RESOLUCIÓN No. 2172 DEL 11 DE SEPTIEMBRE DE 2024, ARMENIA QUINDIO

"POR MEDIO DE LA CUAL SE NIEGA UN PERMISO DE VERTIMIENTO DE AGUAS RESIDUALES DOMÉSTICAS PARA UN LOTE VACIO DONDE SE PRETENDE CONSTRUIR UNA VIVIENDA EN EL PREDIO DENOMINADO 1) LT EL MORRITO 2A UBICADO EN LA VEREDA SAN ANTONIO DEL MUNICIPIO DE CIRCASIA (Q) Y SE ADOPTAN OTRAS DISPOSICIONES"

**CONCEPTO TÉCNICO DE PARA TRÁMITE DE PERMISOS DE VERTIMIENTOS
CTPV: 239 de 2024**

Imagen 1. Esquema corte de Tanque Séptico y FAFA.

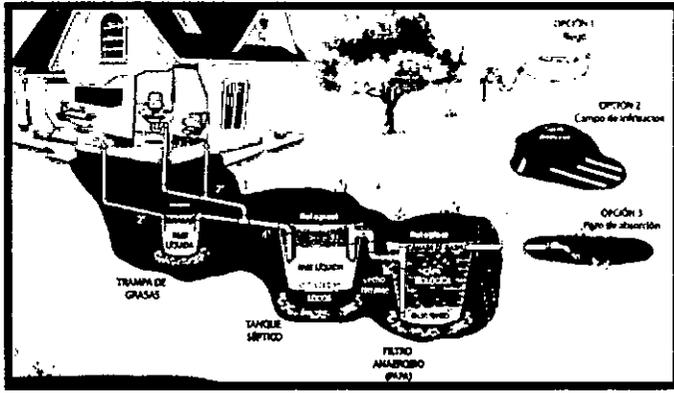
Tanque séptico: En memoria de cálculo y planos se muestra que el tanque séptico es tipo cónico en prefabricado convencional, el cual posee dimensiones de 1.31m de Ø (Diámetro), y 0.91m de altura útil, con un volumen final fabricado de 1000 Litros

Filtro Anaerobio de Flujo Ascendente FAFA: En memoria de cálculo y planos se muestra que el Filtro FAFA, corresponde a un tanque tipo cónico en prefabricado convencional, el cual posee dimensiones de 1.31m de Ø (Diámetro), y 0.91m de altura útil, con un volumen final fabricado de 1000 Litros.

Imagen 1 Tomada del Sig-Quindío y google Earth pro

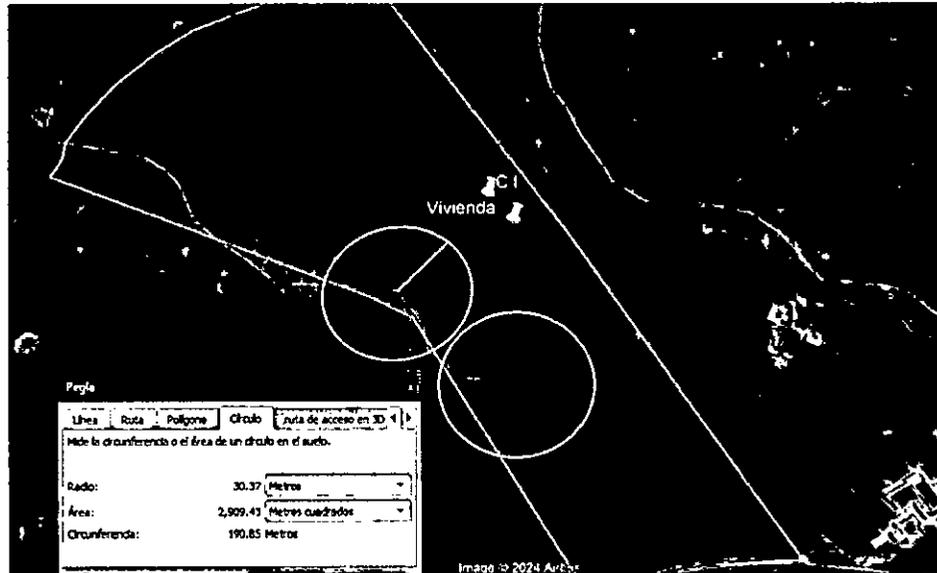
Según lo observado en el SIG Quindío y google Earth Pro se evidencia que el predio se encuentra dentro del polígono de Distritos de Conservación de Suelos Barbas Bremen (DCSBB), pero fuera del Distrito Regional de Manejo Integrado de la Cuenca

Alta del Rio Quindío (DRMI), y fuera del polígono de reserva forestal central y la zonificación ley 2^{da}. Se observa drenaje intermitente de agua superficiales cercanos al predio, el cual se encuentra a mas de 30m de distancia de la ubicación de la vivienda y del cumpliendo así con lo establecido en el artículo 2.2.1.1.18.2. del decreto 1076 de 2015 Consecuentemente se recomienda que el sistema de disposición final del STARD debe ubicarse después de los 30m de protección de cuencas hidrográficas, con respecto a puntos de infiltración.

El proyecto propuesto conserva las distancias mínimas de retiro del drenaje intermitente más cercano y que pasa por el predio. **Por tanto, se debe tener en cuenta el artículo 2.2.1.1.18.2. Protección y conservación de los bosques.** Del Decreto 1076 de 2015, en el cual se establece que la protección de los bosques, los propietarios de predios están obligados a:
